Determinazione dirigenziale	n. DET-AMB-2022-4802 del 21/09/2022
Oggetto	D.LGS: 152/06 E S.M.I., PARTE II, TIT. III-BIS, ART. 29-NONIES COMMA 1 - L.R. 21/2004 E S.M.I. - AGGIORNAMENTO SU MODIFICHE NON SOSTANZIALI (REVAMPING LINEA N.1, ORARI LAVORO) DELL'AUTORIZZAZIONE INTEGRATA AMBIENTALE (DET-AMB-2022-3558 DEL 12/07/2022) - DITTA BSB AMBIENTE S.R.L. - INSTALLAZIONE IPPC IN COMUNE DI NOCETO
Proposta	n. PDET-AMB-2022-5029 del 21/09/2022
Struttura adottante	Servizio Autorizzazioni e Concessioni di Parma
Dirigente adottante	PAOLO MAROLI

Oggetto: **B.S.B. Ambiente S.r.l.**  
Installazione IPPC sita in via Ghisolfi e Guareschi n.2 nel Comune di Noceto (Parma)  
**Relazione tecnica ed aggiornamento A.I.A.**

### **Revamping della linea produttiva 1**

**SCHEMA A BLOCCHI LINEA PRODUTTIVA 1) ECOCAL VARIE TIPOLOGIE**

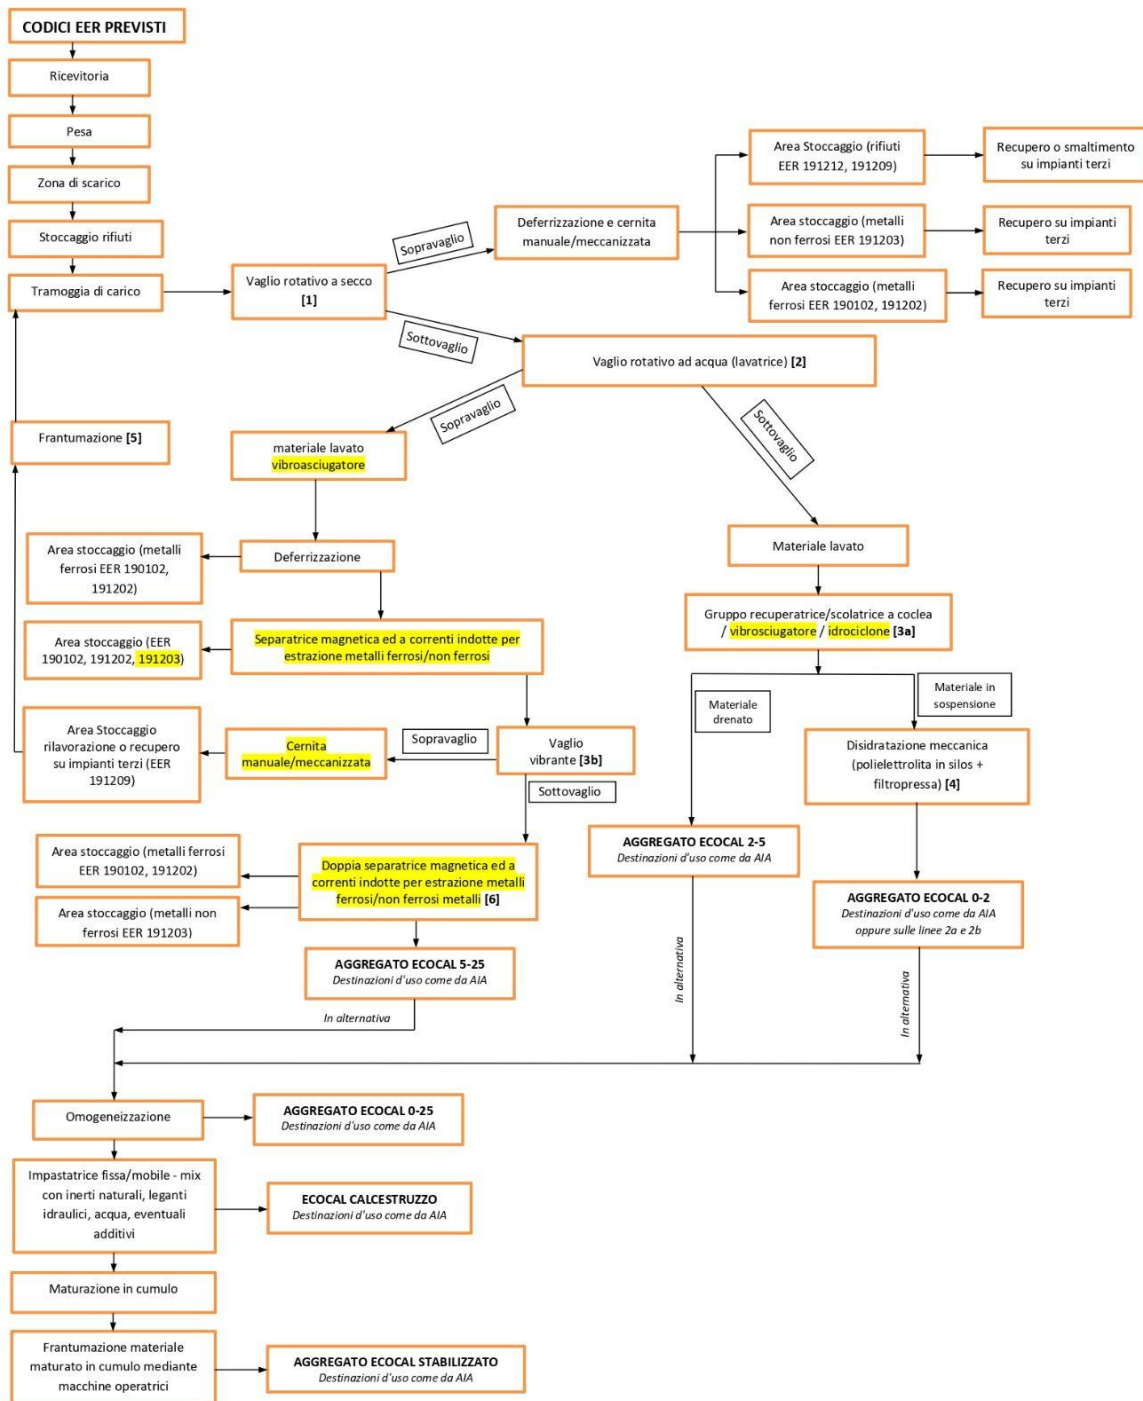
sezione 2 - attività di cernita dimensionale e lavaggio effettuata mediante vaglio rotativo operante in una vasca d'acqua (lavatrice). Il sottovaglio viene inviato alle operazioni della sezione 3a, mentre il sopravaglio, **previa riduzione del grado di umidità (vibroasciugatore)**, deferrizzazione magnetica e passaggio attraverso corrente indotta per estrazione metalli non ferrosi, viene inviato alla lavorazioni della sezione 3b;

sezione 3a - attività di cernita dimensionale e lavaggio effettuata mediante recuperatrice/scolatrice a coclea operante in flusso d'acqua **con riduzione del grado di umidità mediante**

**passaggio in vibroasciugatore** - Il materiale drenato costituisce il prodotto denominato “Aggregato Ecocal 2-5”, mentre il materiale in sospensione, **previo passaggio in idrociclone**, viene avviato alla disidratazione come descritto nella sezione 4;

sezione 6 - separazione metalli ferrosi e non ferrosi - La parte del sottovaglio derivante dalle operazioni di cui alla sezione 3b, viene caricata in una tramoggia e da qui, mediante nastro, inviata ad un processo di raffinazione **mediante passaggio in due separatrici** che effettuano la selezione e separazione di elementi magnetici (mediante calamita) e diamagnetici (mediante Magnete di Gauss). In questa fase lavorativa si dà origine al prodotto “Aggregato Ecocal 5-25”.

lo “**Schema a blocchi - Linea 1**” di pag.14/59, paragrafo C.1.2, deve intendersi sostituito con il seguente:

Si ritiene altresì che debba venire aggiornato lo schema blocchi della Linea produttiva 1 così come presentato dal Gestore nella presente istanza.
